2020年12月18日
三菱原子燃料株式会社

6次申請 第1回補正と12月11日面談コメント反映案の比較（速報版）

6次申請 第1回補正 (三原燃第20-0491号)

12月11日面談コメント反映案

表1(建) 2-1-1-1 付録編成要の記載要(4) 主要な構造物の仕様表

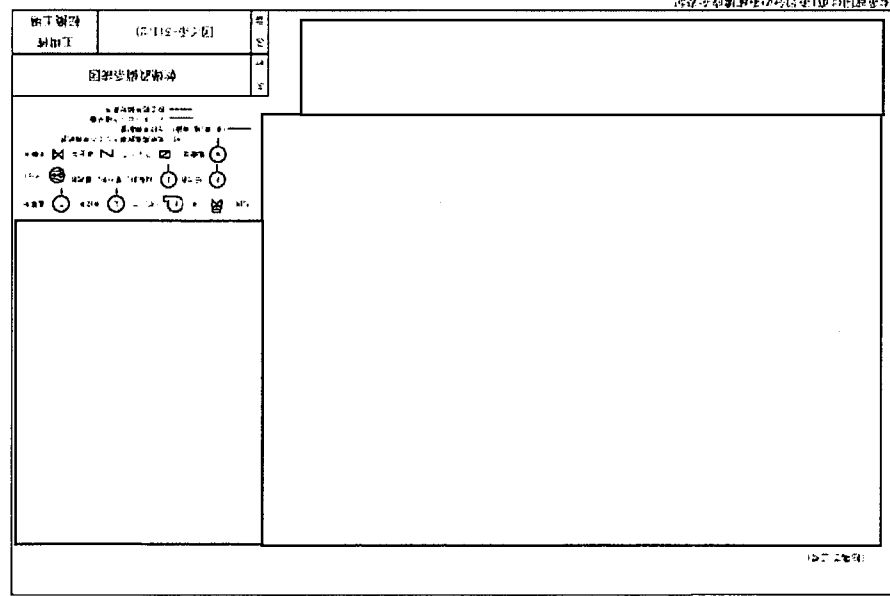
コメント No.2730 (NRA)
 コメント No.1211-地盤
 (建) 1) を反映

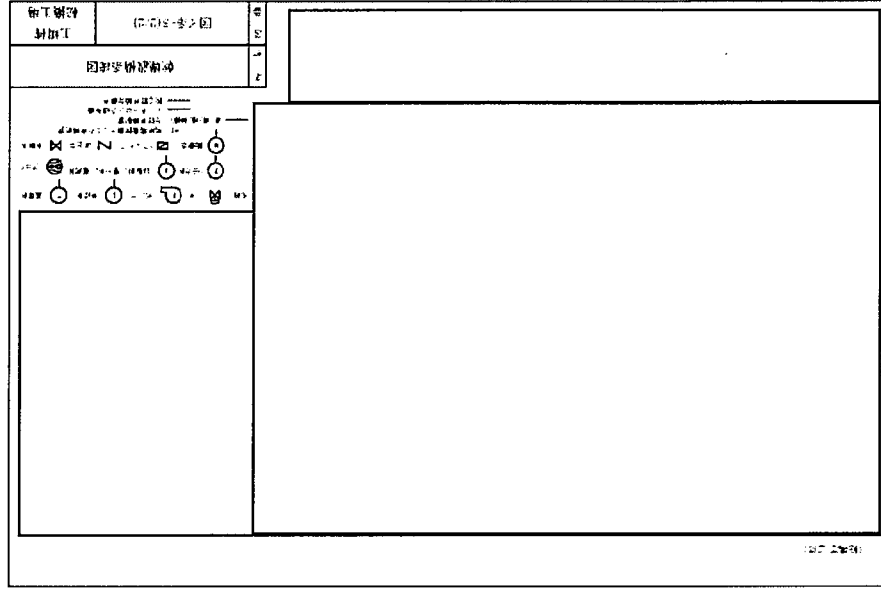
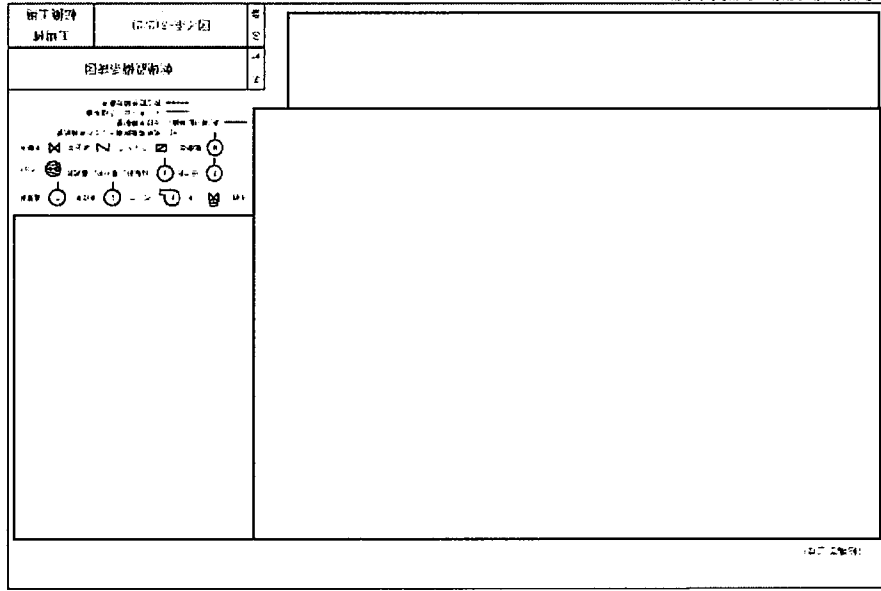
コメント No.2739 (NRA)
コメント No.ー) を反映

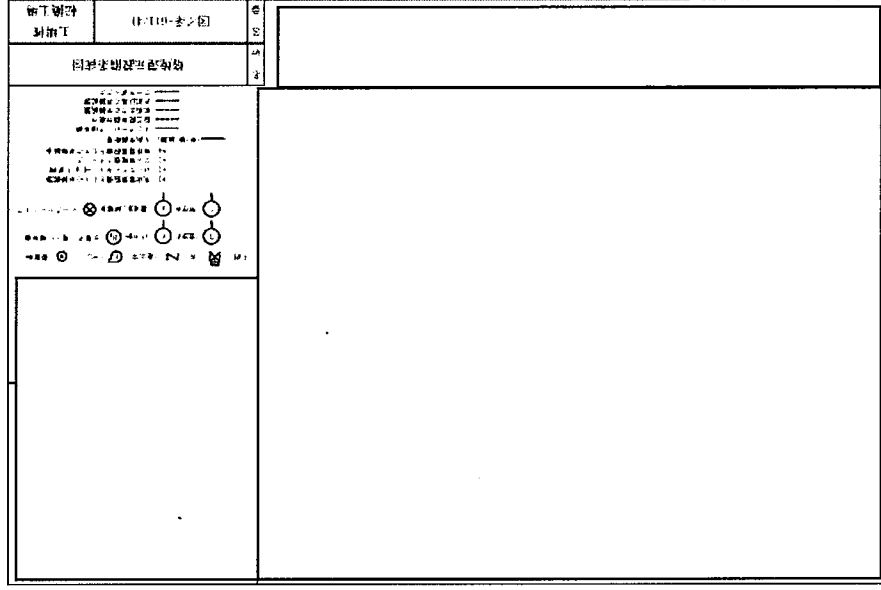
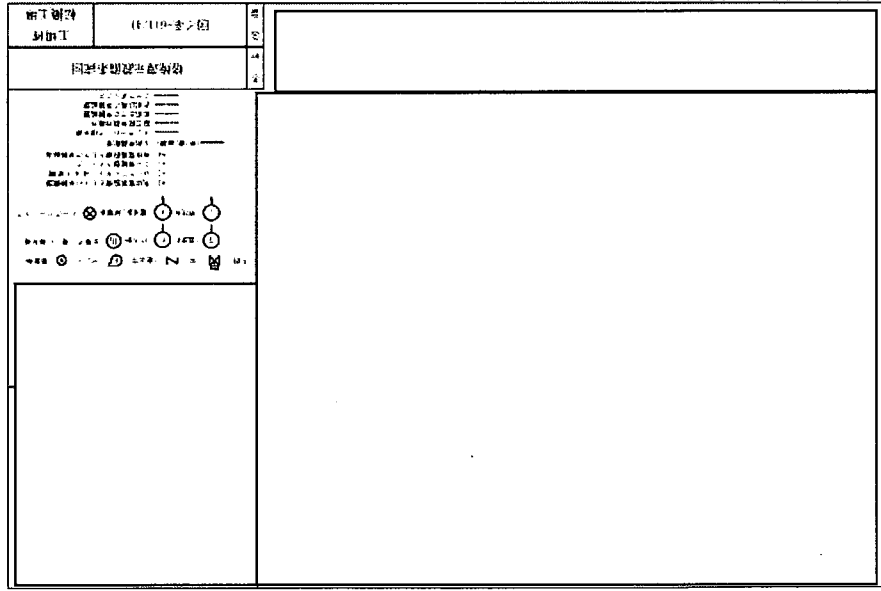
コメント No.2735 (NRA)
コメント No.一) を反映

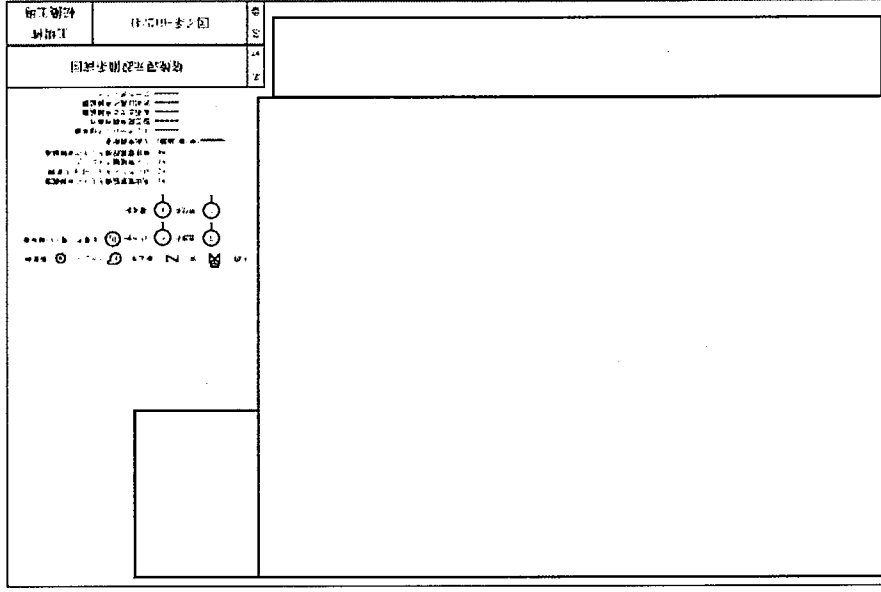
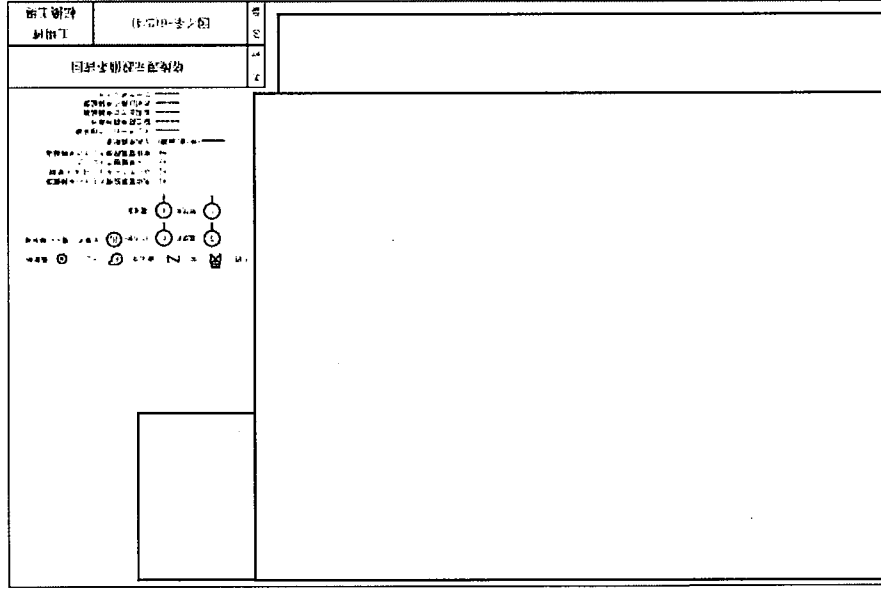
コメント No.2735 (NRA
コメント No.-) を反映

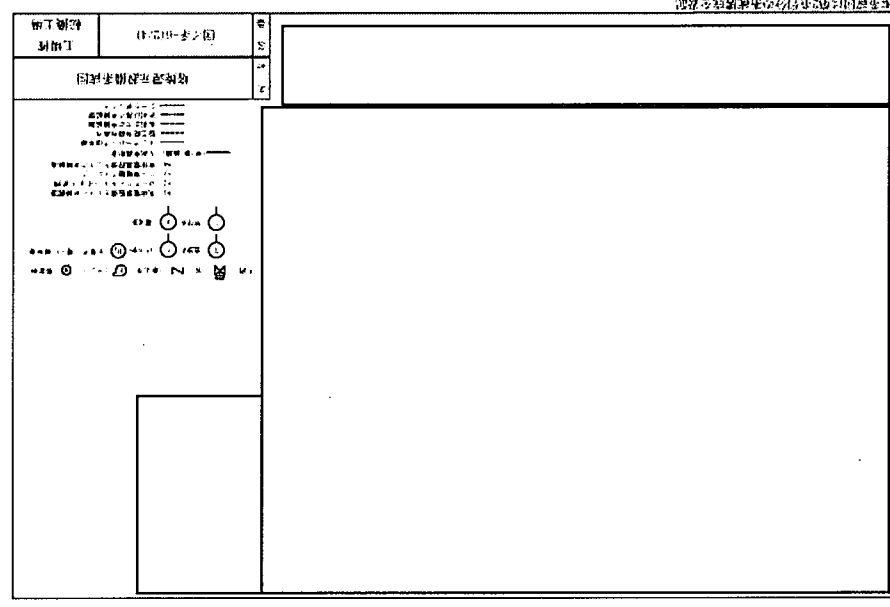
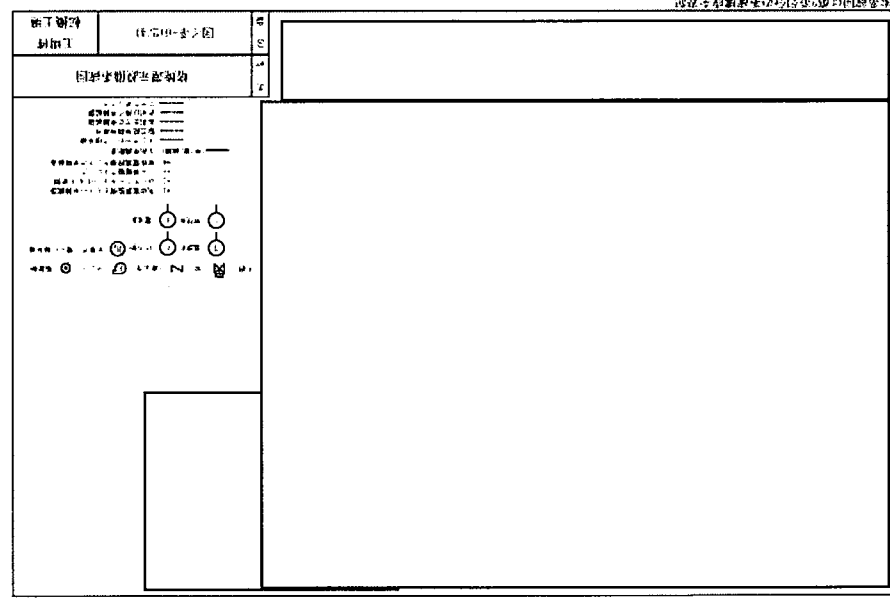
コメント No.2738 (NRA)
コメント No.ー) を反映

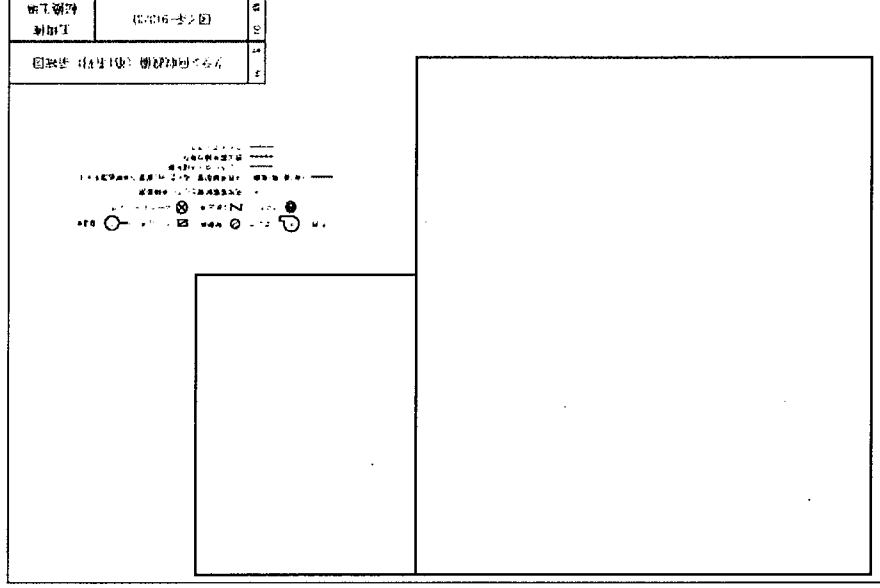
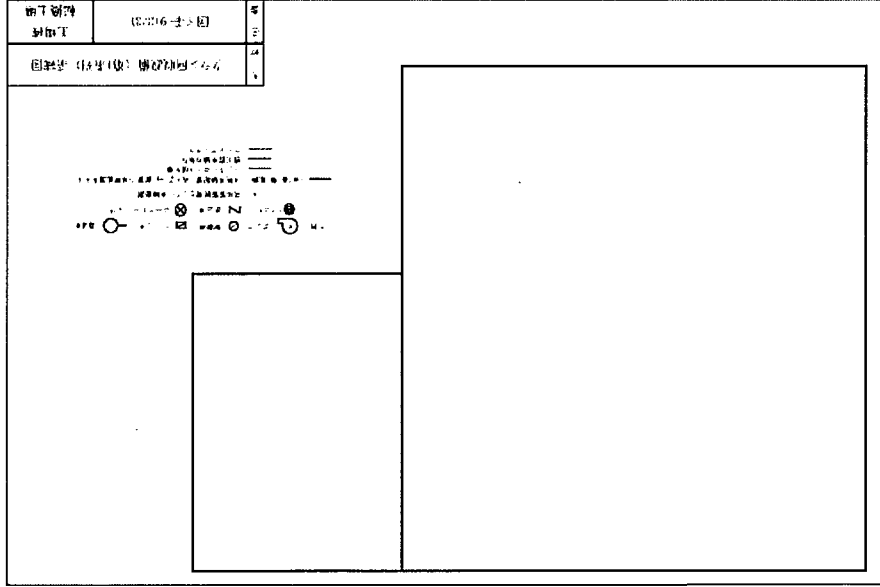
コメント No.2726 (NRA)
コメント No.1211-廃棄
(廃)5)を反映

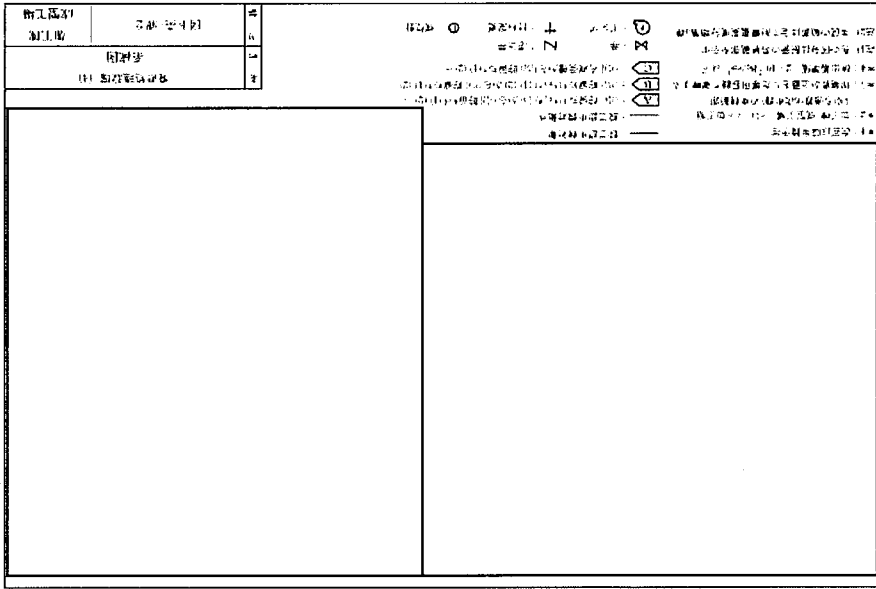
コメント No.2702 (NRA)
 コメント No.1211-地震
 (廃) 1) を反映

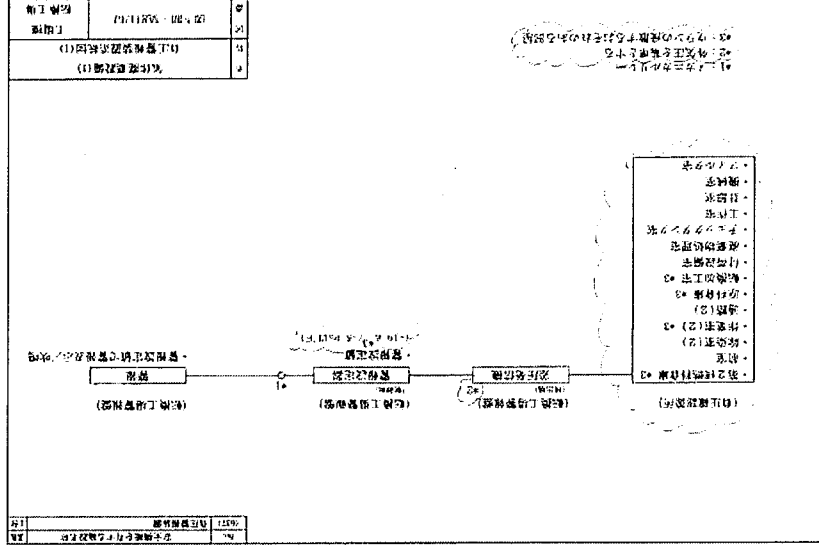
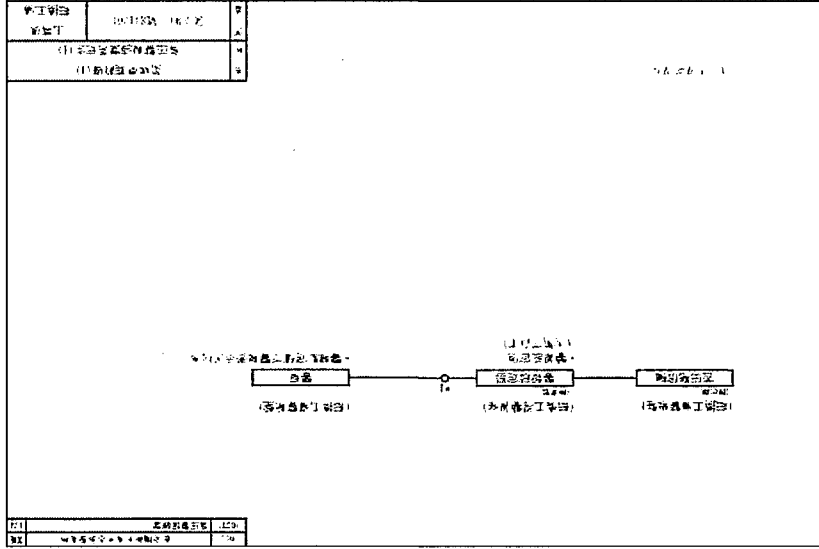
コメント No.2728 (NRA)
 コメント No.1211-廃棄
 (廃)7)を反映

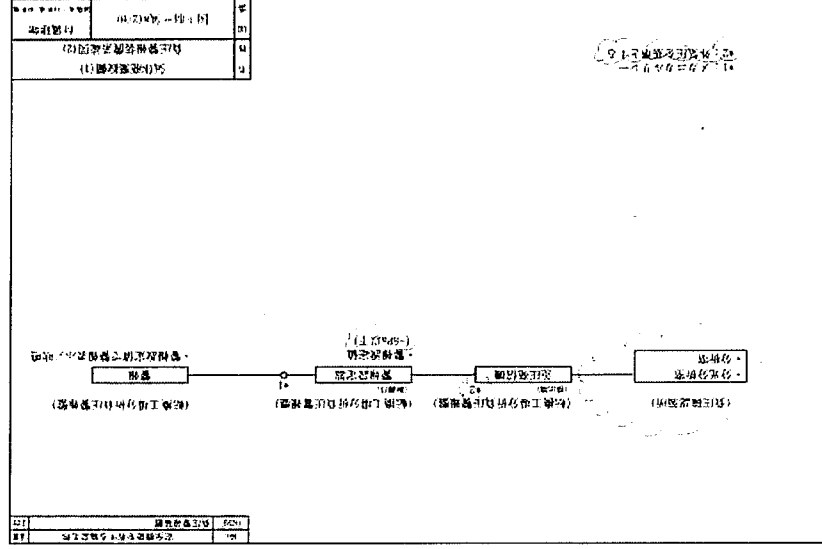
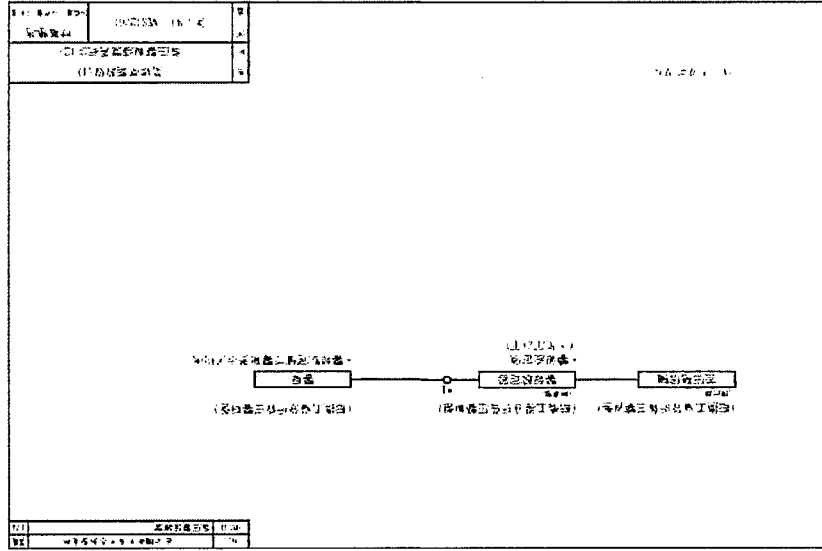
コメント No.2707、2710
(NRA コメント No.1211-
警報(廃)1、1211-警報(廃)
4) を反映
